**Forum mondial de l'harmonisation
des Règlements concernant les véhicules**

Groupe de travail de la sécurité passive

Règlement n° 44 (Dispositifs de retenue pour enfants)**Proposition de complément 14 à la série 04 d'amendements
au Règlement n° 44 (Dispositifs de retenue pour enfants)****Communication de l'expert de la France***

Exemples de marques d'homologation

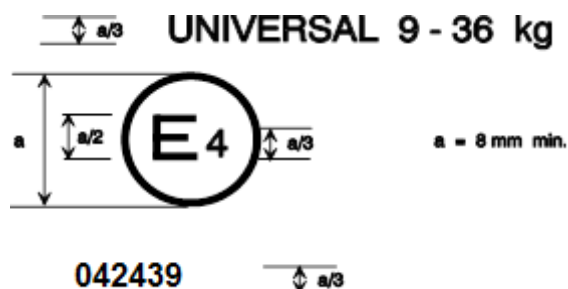
Le dispositif de retenue pour enfants portant la marque d'homologation ci-dessus est un dispositif qui ne peut pas être monté dans n'importe quel véhicule ; il peut être utilisé pour la gamme de masse de 9-25 kg (groupes I et II) et il est homologué aux Pays-Bas (E4) sous le numéro 042450. Le numéro d'homologation indique que l'homologation a été accordée conformément aux prescriptions du Règlement relatif à l'homologation des dispositifs de retenue pour enfants à bord des véhicules à moteur, tel qu'il a été modifié par la série 04 d'amendements. ~~Le symbole Y indique que le dispositif comporte une sangle d'entrejambe.~~

Le symbole Y n'est plus utilisé dans le Règlement n° 129. En conséquence, le consommateur ignore sa signification. En outre, le complément 3 à la série 02 d'amendements au Règlement n° 44 n'est pas disponible sur le site Web de la CEE. Certains fabricants utilisent ce symbole, d'autres non. Il ne semble pas que les autorités d'homologation et les services techniques effectuent des contrôles systématiques à cet égard.
